(仮称) 豊岡町複合施設再編整備事業 入札説明書等に関する個別対話（第2回） 実施結果

- ・ (仮称) 豊岡町複合施設再編整備事業の入札説明書等に関して、令和8年2月26日に行われた個別対話（第2回）の実施結果を報告します。
- ・ 確認事項は、参加事業者の独自の知見・ノウハウ等に関する内容を除き、原文のまま掲載していますが、明らかな誤字、脱字および表記の誤りと判断された箇所について、一部修正しています。

令和8年3月13日

位置図

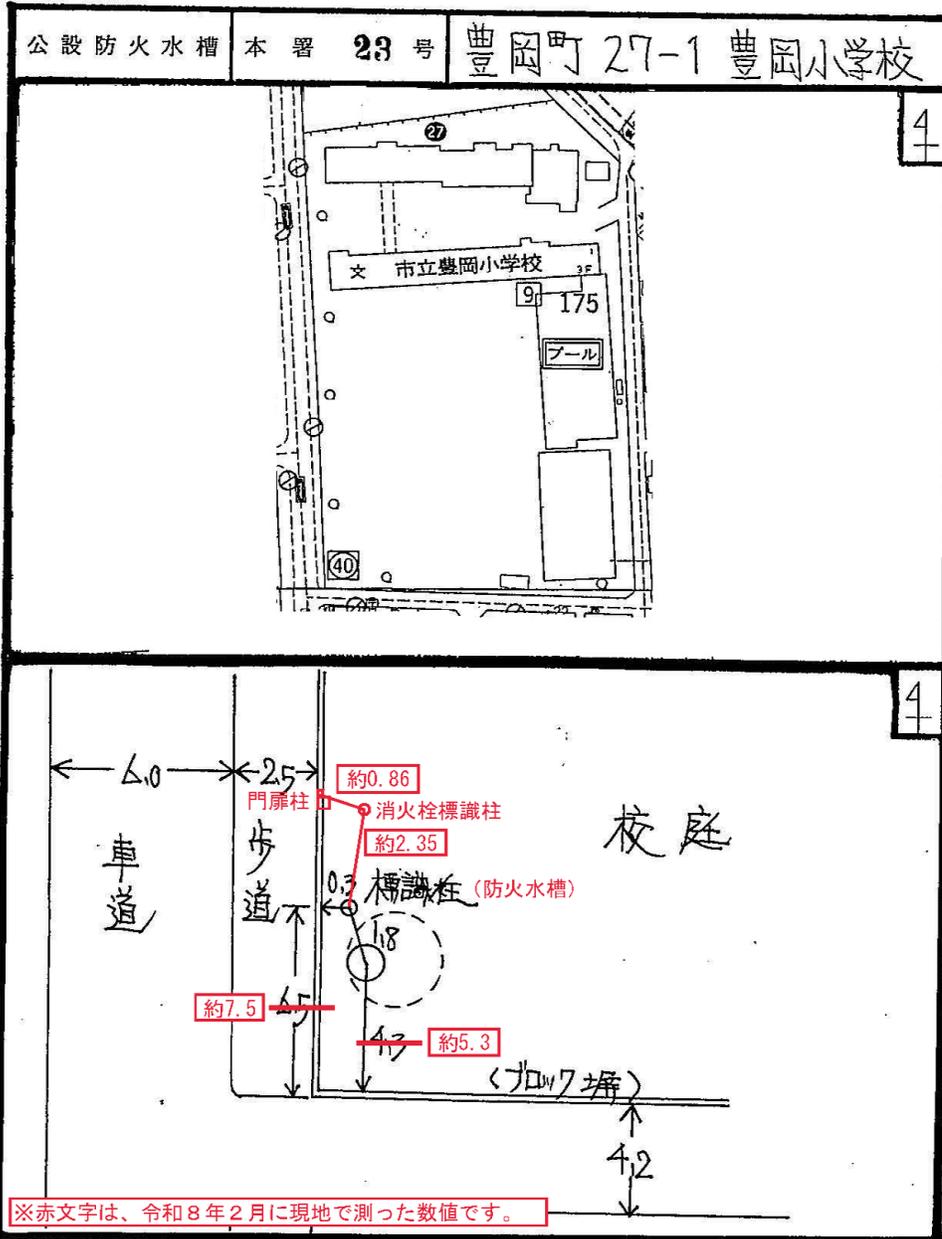
7	要求水準書	31	2	3	11	(3)	防火水槽	事業敷地の南西端に設置されている既存防火水槽(昭和14年設置、約40 m ³)について、正確な位置をご教示ください。	防火水槽のマンホールの位置については、別紙4「現況平面図」に記載のとおりですが、埋設位置や構造については、施設が古いため詳細の資料が残されていません。おおまかな配置については、添付の参考資料(平成6年9月作成の位置図)を参照ください。
